改善箇所説明図

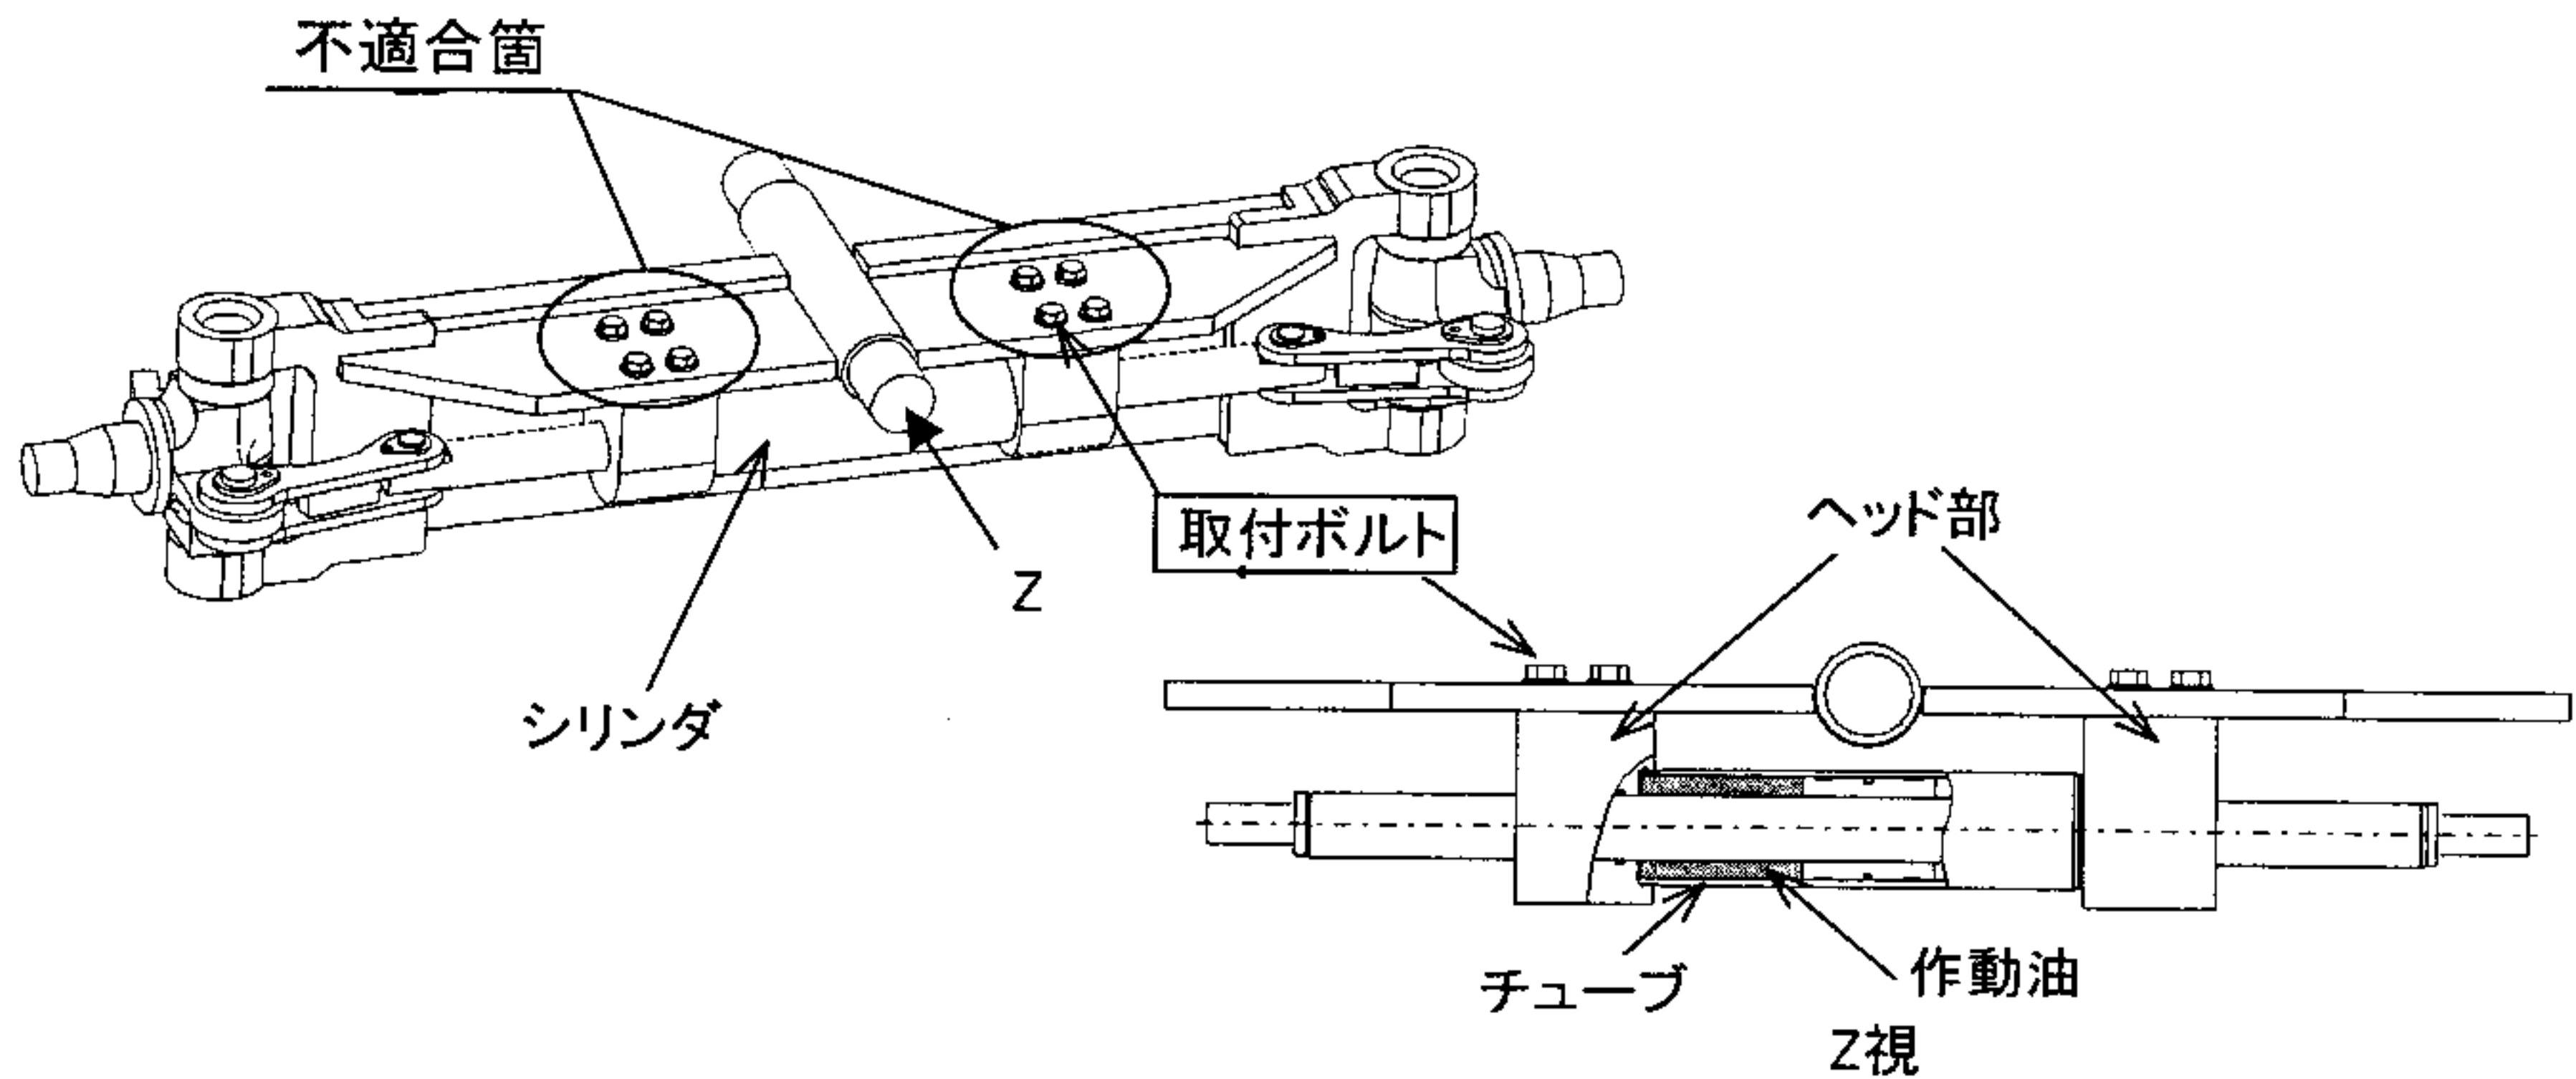
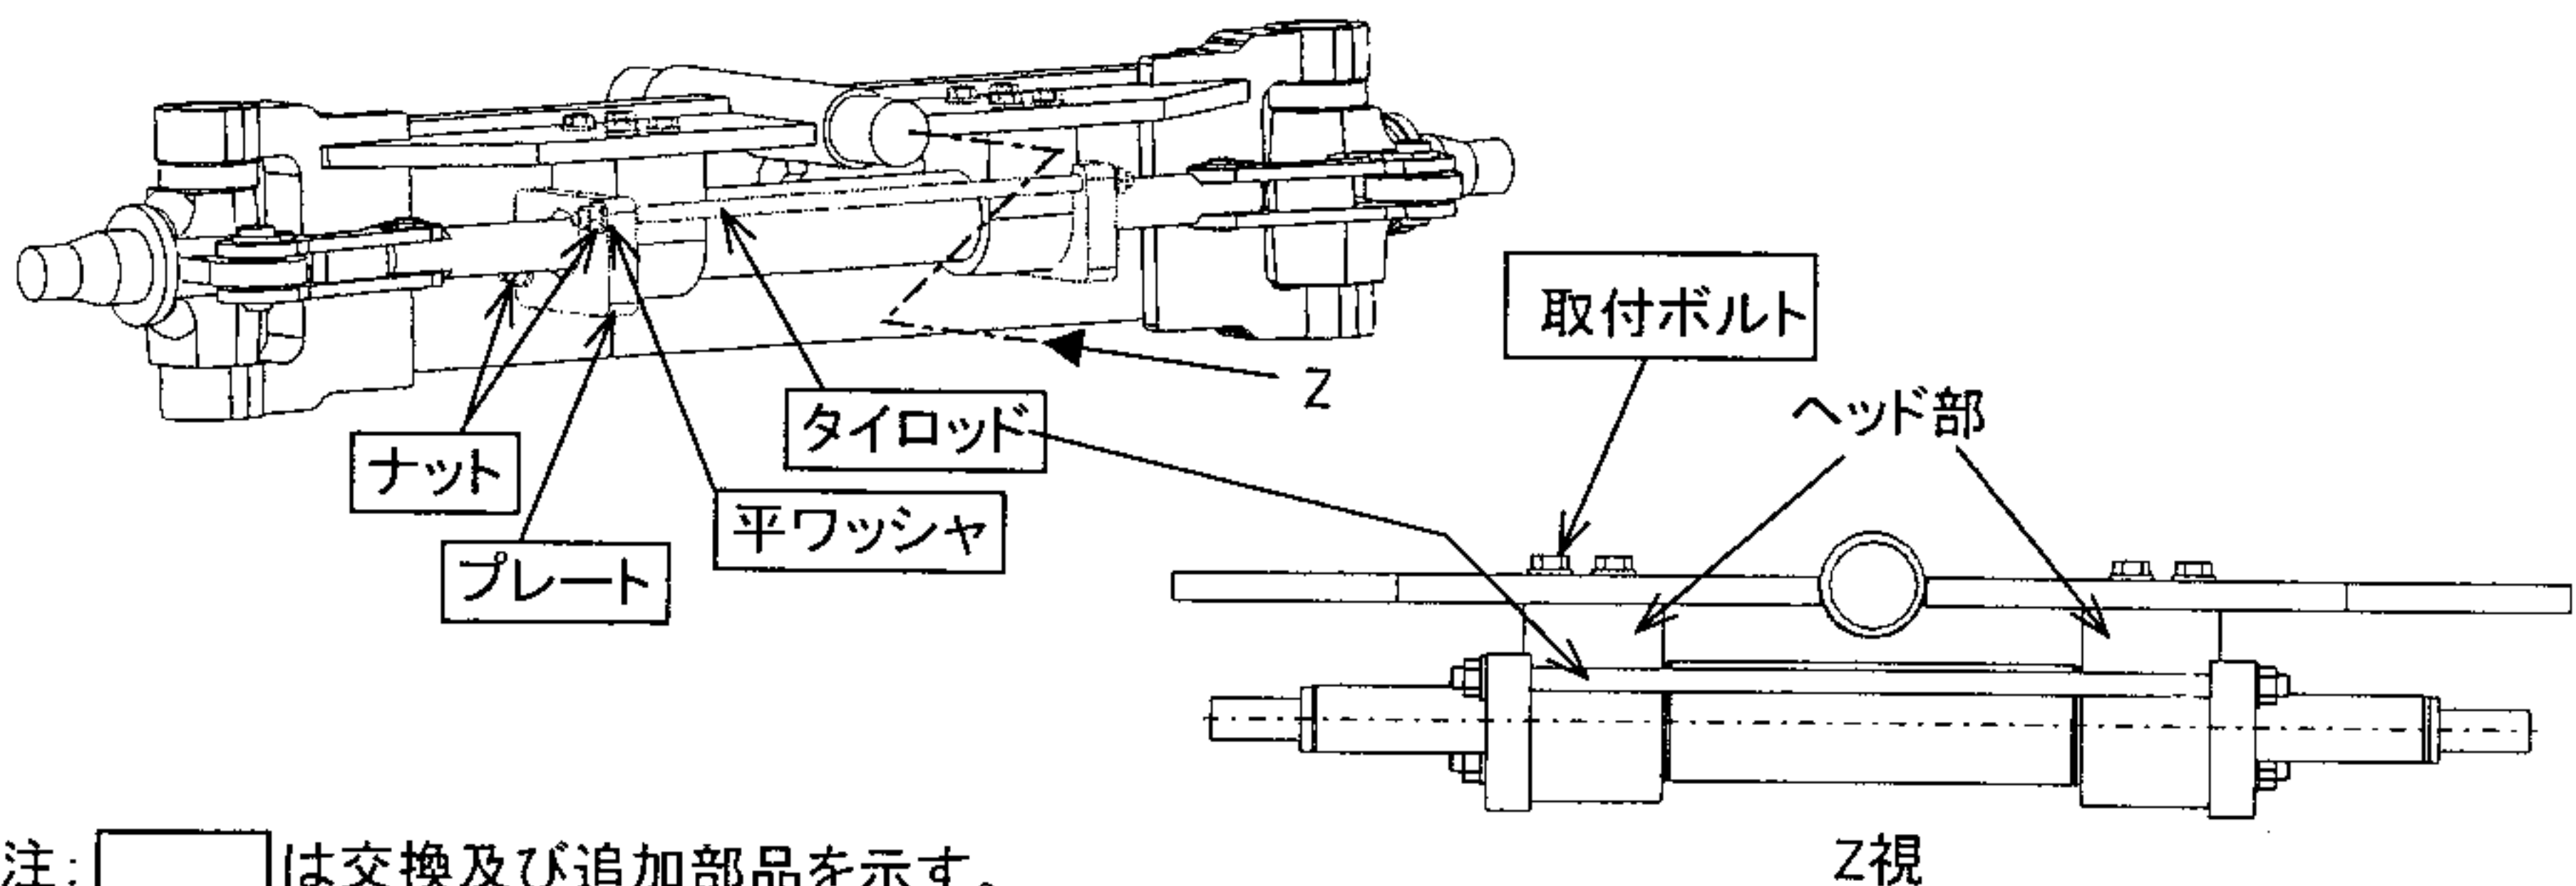
かじ取り装置において、油圧作動式パワーステアリング用シリンダの取付ボルトの寸法が不適切なため、かじ取り操作の繰返しにより当該ボルトが折損することがあり、当該シリンダのヘッド部とチューブとの嵌合部から作動油が漏れ、最悪の場合、かじ取り操作が出来なくなるおそれがある。

- (1) 当該シリンダの左右のヘッド部を、プレートを通してタイロッドで拘束する。
- (2) 当該シリンダ取付ボルトを新品に交換する。
